关于对泰州市惠民固废处置有限公司危险 废物经营许可证现场专家评审意见的说明

2016年5月23日，贵局在泰州市主持召开了关于泰州市惠民固废处置有限公司申请危险废物经营许可证现场专家评审会，针对评审提出的涉及环评的有关问题如下：

关于泰州市惠民固废处置有限公司物化处理等相关工艺处理装置调整的说明

图 1 调整后物化车间工艺流程及产污环节图

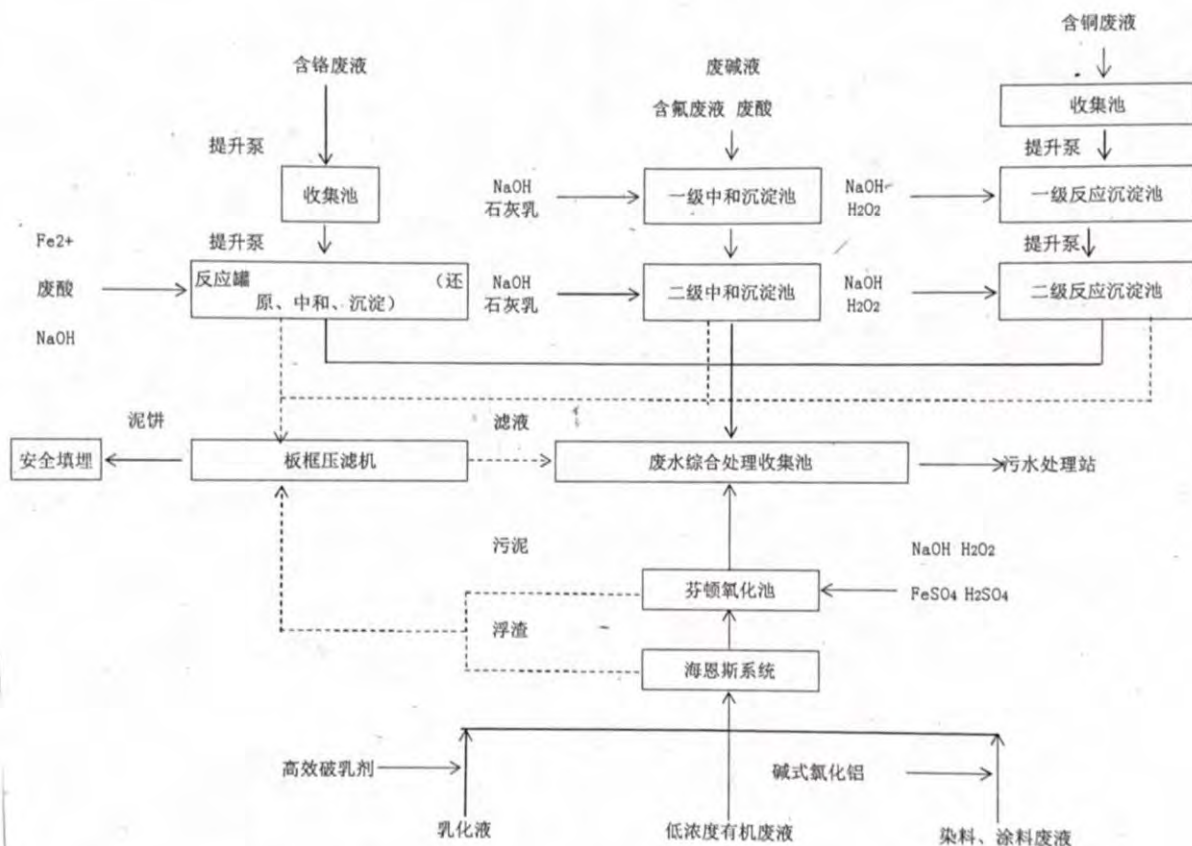
1、含铬废液处理设施只设置收集池、处理罐，未按环评要求设置还原池、中和沉淀池、中间池等；

2、含铜废液及无机氟化物处理工艺只有一级沉淀，未按环评要求设置二级沉淀；

3、有机废液处置设备中采用气浮装置与反应池集成装置，与环评中要求独立设置不符；

4、物化车间采用UV-芬顿氧化池与环评中设置芬顿氧化池不符；

5、贮存车间的废气处理设施为喷淋洗涤+UV光解，与环评中喷淋洗涤+活性炭不符。

设计要求。拟在物化车间含铜废液和无机氟化物处理部分增加二级反应罐以及将贮存车间的废气处理设施中 UV 光解拆除，更换为活性炭吸附装置。

2、关于“物化车间采用 UV-芬顿氧化池与环评中设置芬顿氧化池不符”的问题。项目实施过程中，在原芬顿氧化装置基础上增设 UV 段进行预处理，利用一定波长的、高强度的紫外线作为催化剂，使双氧水产生羟基自由基，以提高芬顿工艺的双氧水利用率和增强芬顿工艺的氧化程度，增强了芬顿氧化工艺的处理效果。

3、关于含铬废液处理设施的问题。由于建设单位接收废液不稳定，每个厂家送来的含铬废水的浓度和水质都不一样，需要通过小试确定最佳的还原剂的量再放大到实际的投加量，因此项目实施过程中对含铬废液处理设施进行调整，将还原池、中和沉淀池、中间池等单体改为收集池和处理罐，在同一个处理罐内进行续批处理的方式，在同一个反应罐内不同时间按步骤完成还原、中和沉淀的过程。调整后，该处理设施未改变原有还原、中和沉淀工艺，按相关设计参数运行不会降低处理效果。

4、关于有机废液处理设施问题。根据设备供应单位对拟处理有机废液的检测情况, 本项目接收的乳化液的浓度较高, 传统气浮对其去除效果有限, 因此在项目实施过程中, 将反应池+气浮装置调整为集混凝、絮凝、分离于一体的高效的集成装置——海恩斯高效气浮装置, 对 COD 的处理效果在 85% 左右, 可以实现高效破乳。调整后未改变原工艺中的气浮工艺, 且海恩斯高效气浮装置去除效率高、集成紧凑、二次污染量少, 目前在处理乳化液、油漆废水、含油废水已经有成熟的经验。

调整后物化车间工艺流程及产污环节图见图 1。
